| Doorsnede A-A NT 1:50 | | VOLT |
| Projectnaam | Bart en Jolien | |

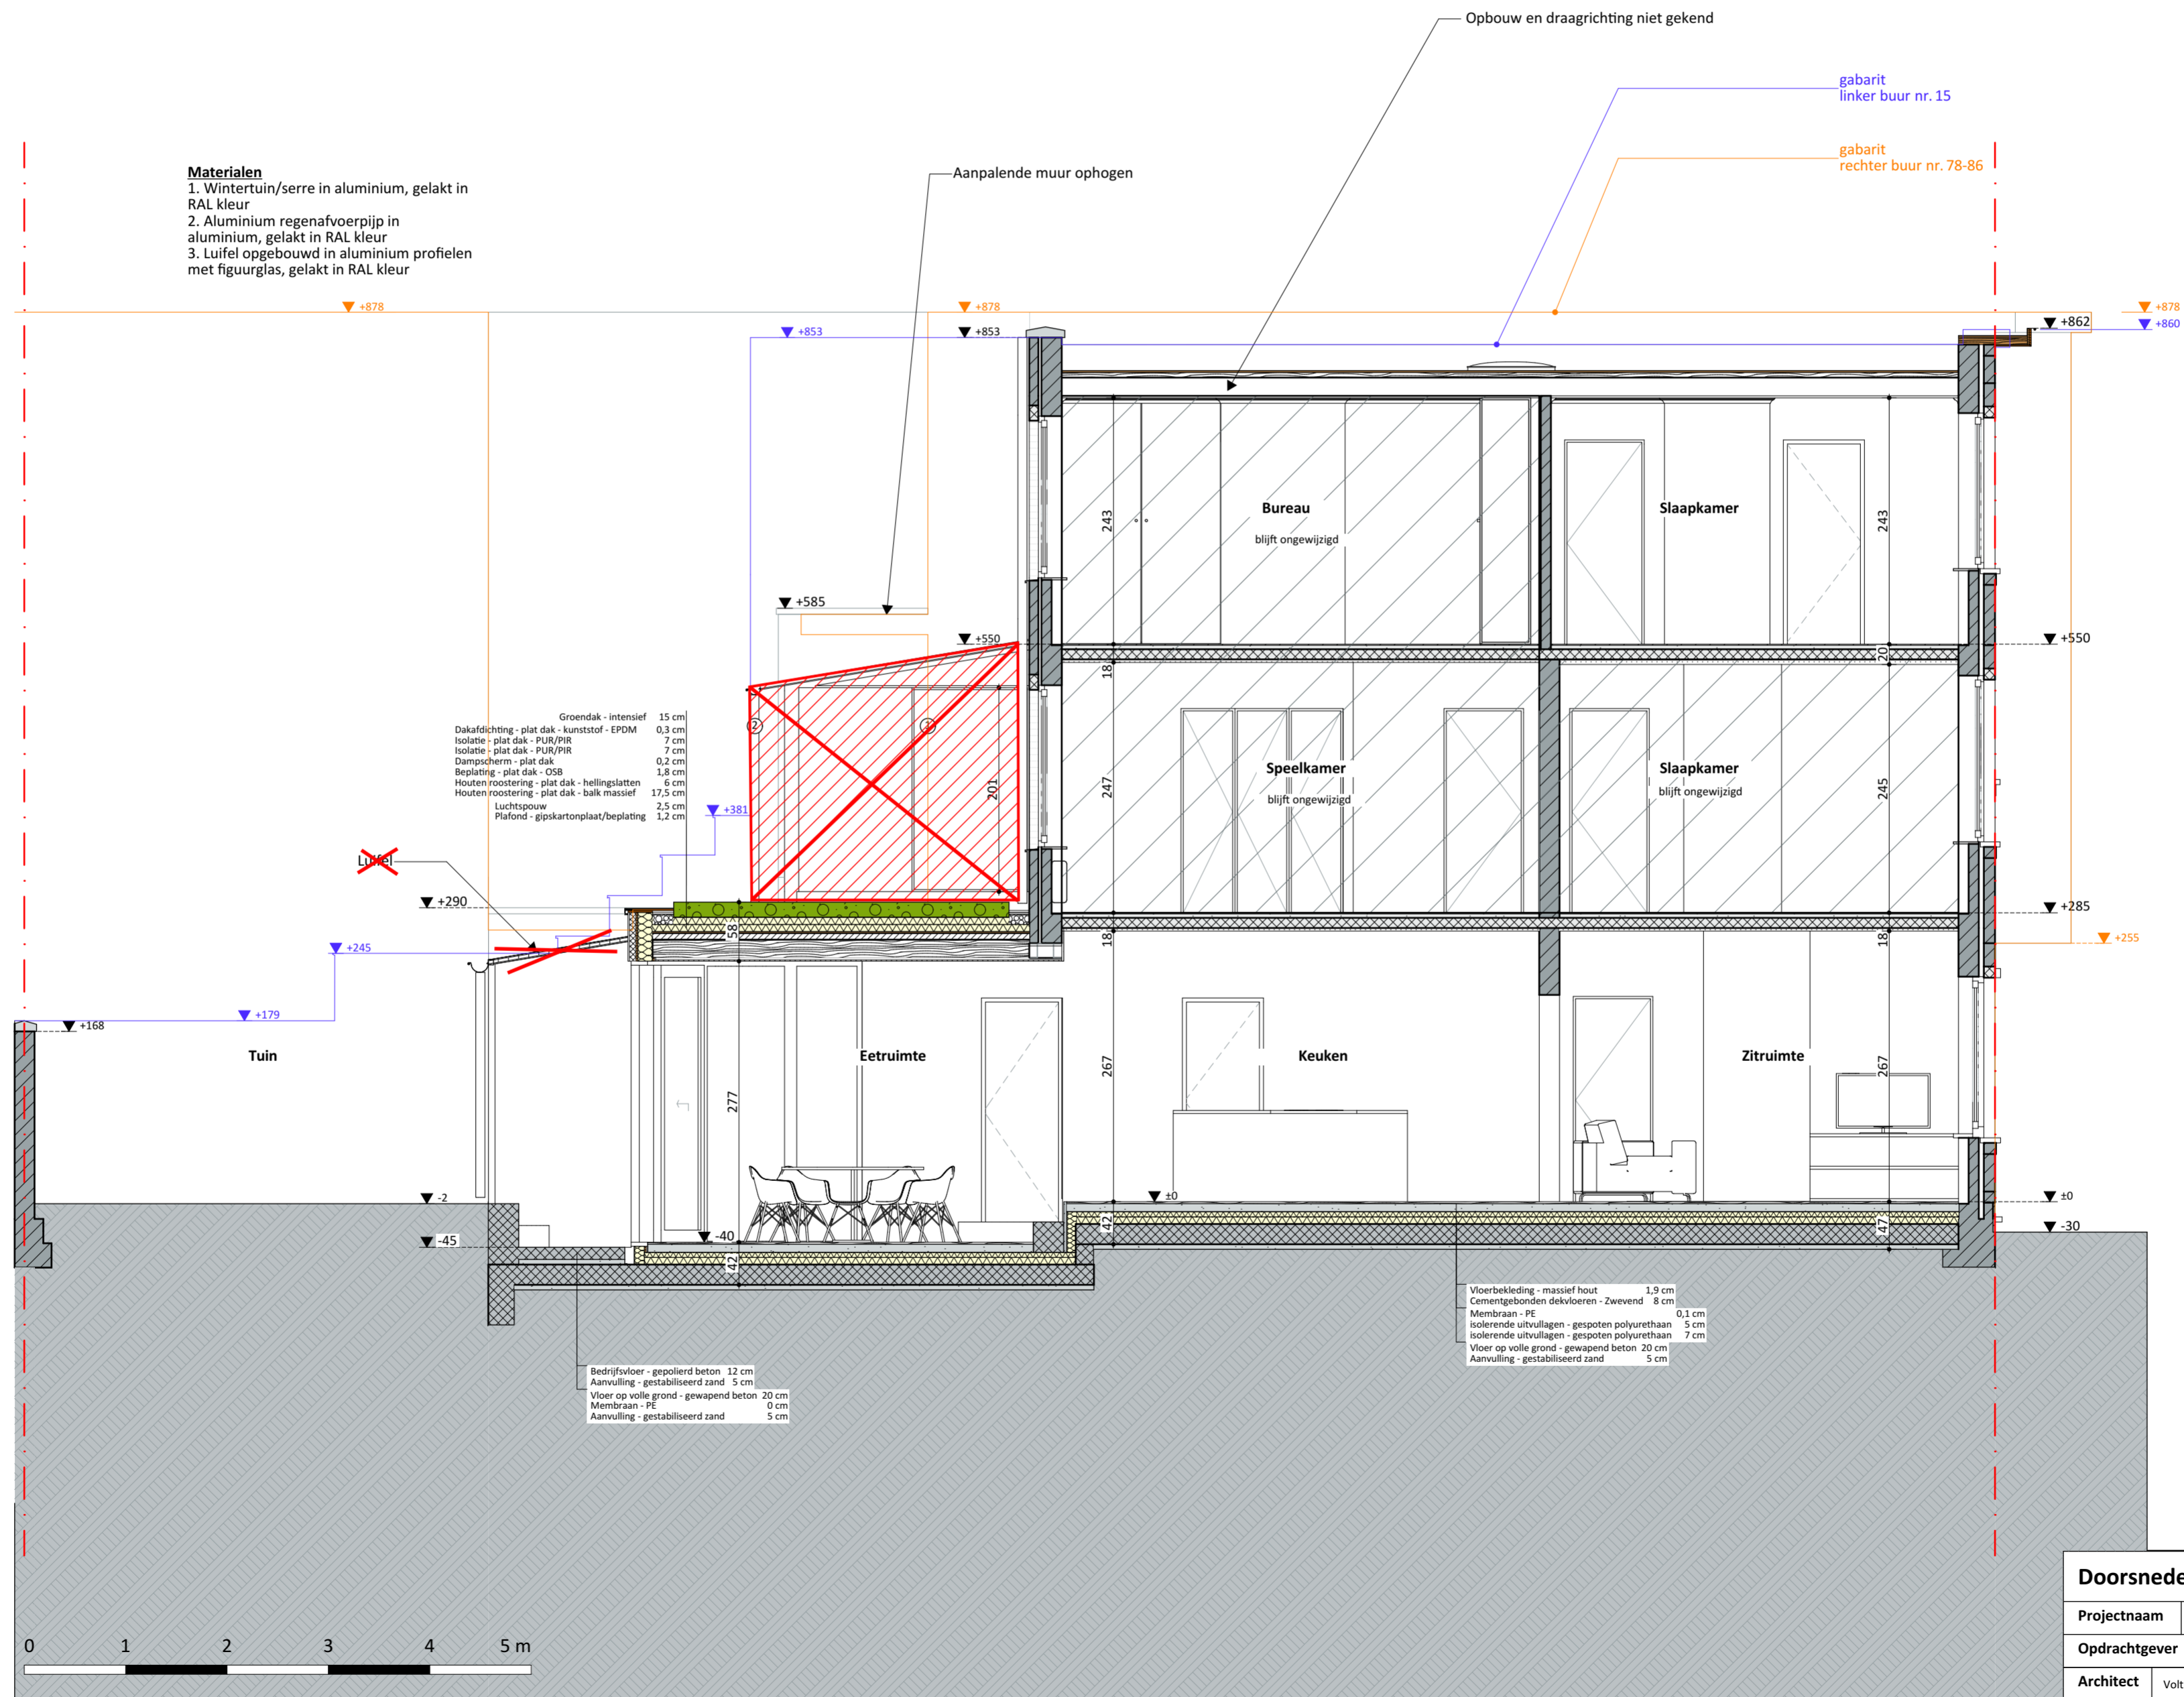
Uitgesloten uit de vergunning:
Het volume op de eerste verdieping (wintertuin) en de luifels op de gelijkvloerse en eerste verdieping worden uitgesloten uit de vergunning.
